Comune di CORTENO GOLGI
Provincia di Brescia

Allegato "A" alla deliberazione C.C.
n. 15 del 26/07/2013

Piano di
Governo
del Territorio

PGT adottato - Controdeduzioni
alle osservazioni presentate

Tavole di azzonamento – Pdr, tav. 2B1 – 2B2 – 2B3

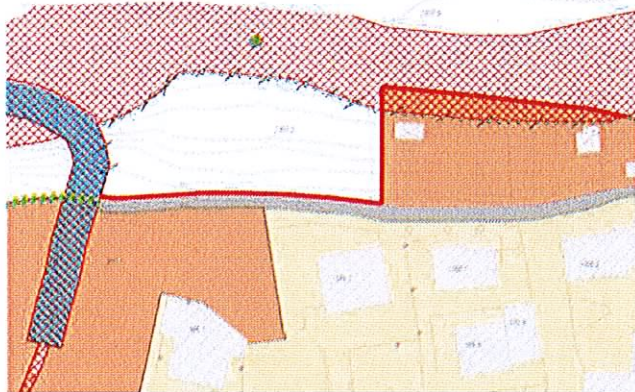
1. Ritracciare il Tuc nella frazione di Galleno come in estratto qui di seguito allegato: seguire l'ambito di previsione e il lato strada (linea rossa) e non la fattibilità geologica.

Si provvede a modificare gli elaborati come da indicazioni sopra riportate, con riferimento al punto 4 si provvede ad inserire quanto richiesto oltre a modificare l'art. 14 comma 3 inserendo dopo quanto richiesto quanto di seguito:

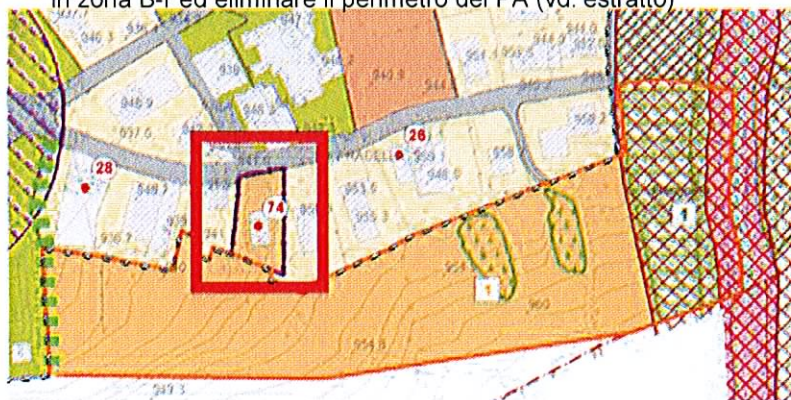
2. Pisogneto, cambiare destinazione di zona all'area edificata riquadrata in rosso, inserirla in zona B-r ed eliminare il perimetro del PA (vd. estratto)

3. Pisogneto, indicare i due fabbricati riquadrati in rosso con il simbolo degli edifici esterni al TUC, uno (quello di dimensioni maggiori) con uso residenziale, l'altro con uso non individuato

4. Frazione di Lombro, eliminare i due perimetri dei PA evidenziati con il riquadro rosso (vd. estratto) ed aggiungere simbolo "box" per fabbricato contraddistinto dal n.44

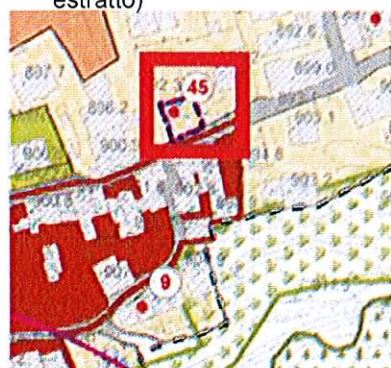
5. Frazione di Santicolo, eliminare il perimetro del PA evidenziato con il riquadro rosso (vd. estratto)

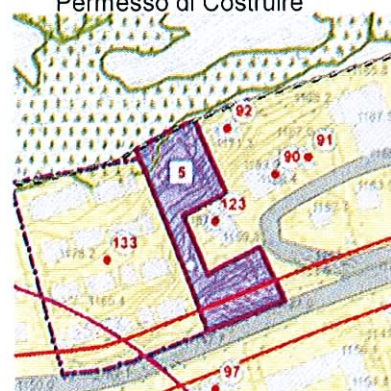
6. Frazione di San Pietro, eliminare i due perimetri dei PA evidenziati con i riquadri rossi (vd. estratti)

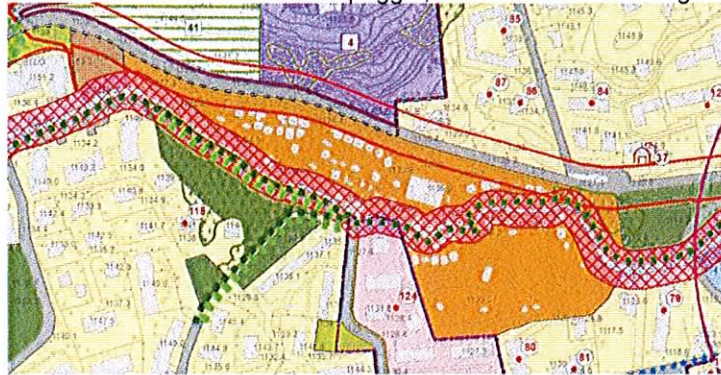
7. Frazione San Pietro, eliminare l'ambito di trasformazione turistica/residenziale contraddistinto con il numero 5 (estratto sotto riportato) in quanto già in essere Permesso di Costruire

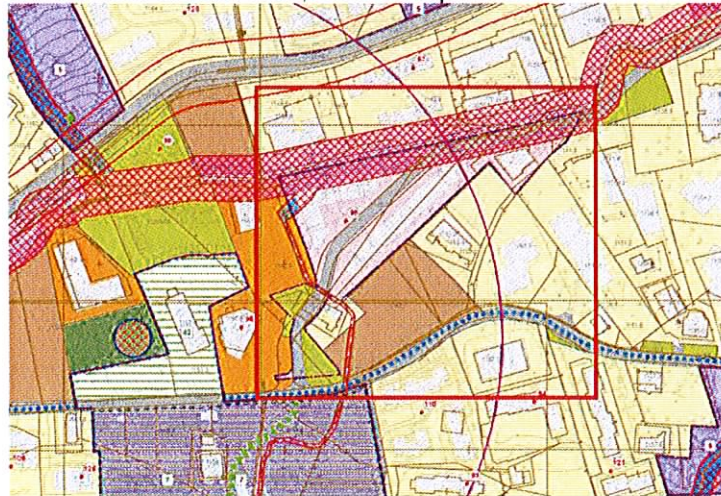
8. Frazione di San Pietro, l'area campeggio è stata indicata con il colore della zona RA – tessuto ricettivo consolidato; sostituire il colore e indicarla come zona RC – tessuto ricettivo consolidato – campeggio, come indicato nella legenda della tavola.
